工程指示 / 要求簡箋(E.I.)

工程指示編號：EI / 0518 / 19

工程編號：J - 837

工程名稱：觀塘裕民坊

名稱	生梗企	制圖	WX	2019. 04. 10	修改	A		
材料	X85546	復核	HH	2019. 04. 16	日期	2019.05.28		
顏色	EC-DG-S332054 (3塗)	批準			圖號	G-MS799

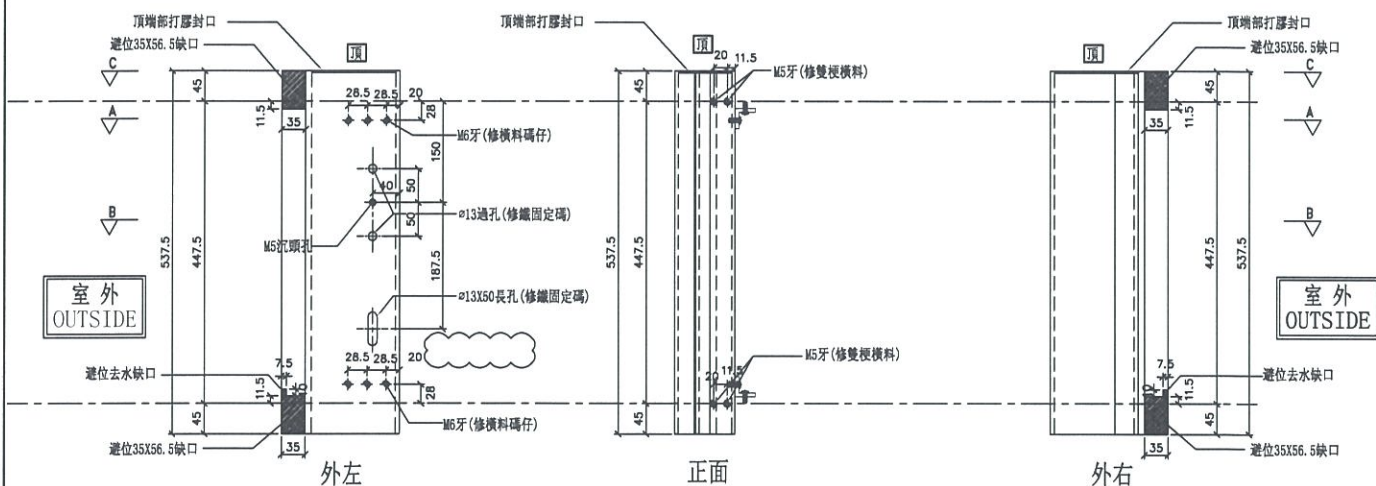
B版：因 27/F 企料鋁角阻裝鐵碼，此版刪除鋁角 (修背板只用其餘 3 邊)
